Л И С Т У Т В Е Р Ж Е Н И Я  
изменения отраслевых стандартов  
сборника "Накопители парово-  
дяные тепловых сетей"

ИЗМЕНЕНИЕ № 3

ОСТ 108.101.104-76

ПОДОГРЕВАТЕЛИ ПАРОВОДЯНЫЕ  
КАМЕРЫ ВОДЯНЫЕ ПЕРЕДНИЕ  
ДВУХХОДОВЫЕ С ЭЛЛИПТИЧЕСКИМИ  
ДНИЩАМИ

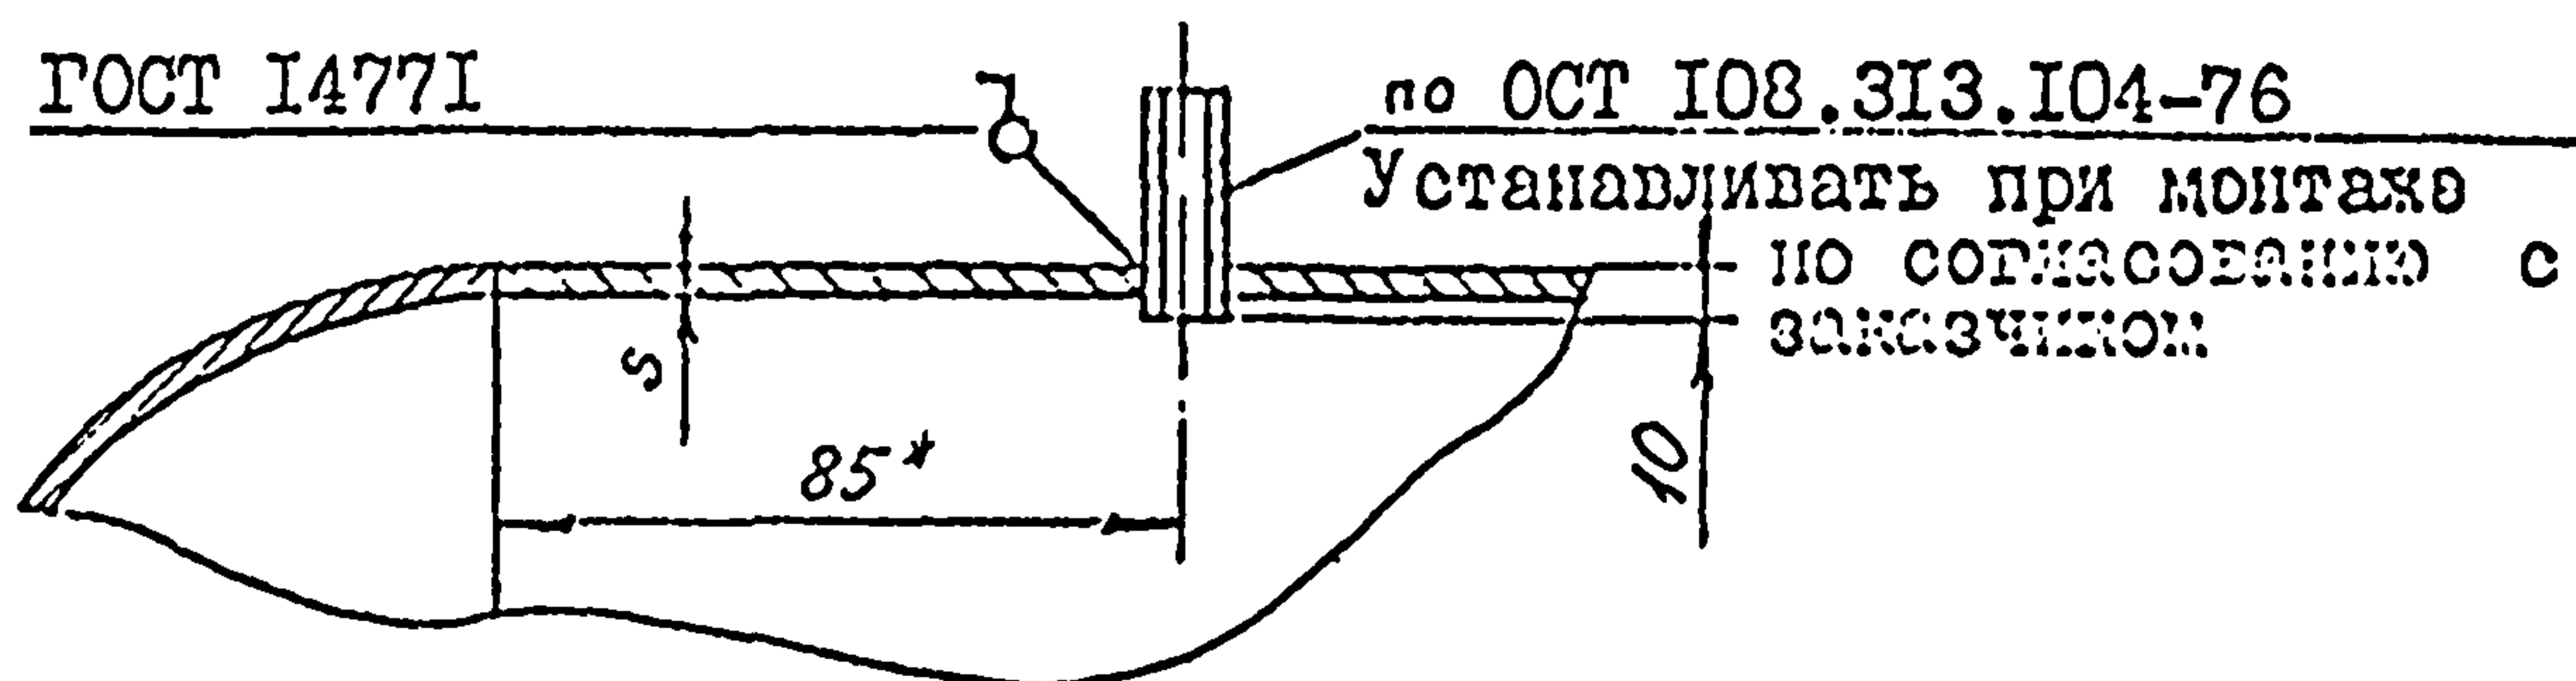
Пункт 2 дополнить словами "Предельные отклонения размеров  $\pm \frac{\Delta T 16}{2}$ ";Чертеж. Сечение "Г - Г" заменить на "Г - Г ":

Поз. 8, 9, 10, 11 - исключить по согласованию с заказчиком. Вид "Размещение отверстий в днищах камер" - изменить по согласованию с заказчиком. Заменить ссылки: ГОСТ 5264-69 на

ГОСТ 14771, ГОСТ 16037-70-У2-4К на ГОСТ 14771

(допускается сварка по ГОСТ 5264 )
